CCR-VIA -- COMITATO DI COORDINAMENTO REGIONALE PER LA VALUTAZIONE D'IMPATTO AMBIENTALE

Giudizio n° 4398 Del 07/11/2024
Prot. n° 24/0417913 Del 29/10/2024

Oggetto: Adeguamento tecnico per il miglioramento delle prestazioni ambientali dell'impianto di trattamento rifiuti plastici

Tipo procedimento: Verifica di assoggettabilità a VIA ai sensi dell'art. 19 del D.Lgs. 152/06 e ss.mm.ii.

Planimetria con indicazione dei livelli di immissione diurno e notturno al ricettore

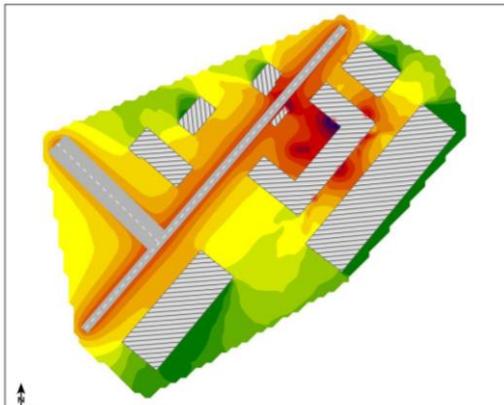
È necessario riformulare la valutazione di impatto acustico utilizzando nei calcoli di impatto i valori di LWA forniti dal fabbricante e misurando correttamente il rumore residuo presso i ricettori, al fine di procedere alla verifica di conformità dello scenario acustico post operam con il criterio differenziale.

Inoltre il Tecnico ha allegato le planimetrie con indicazione dei livelli di immissione, con le relative mappature acustiche, e di emissione diurno e notturno al ricettore, che si riportano di seguito:

Il Tecnico conclude affermando che l'analisi e la verifica compiuta nei confronti dei ricettori mostra, nello stato post operam, il rispetto dei limiti assoluti per entrambi i Tr e del differenziale sui due Tm analizzati e riporta la seguente tabella riassuntiva dei dati:
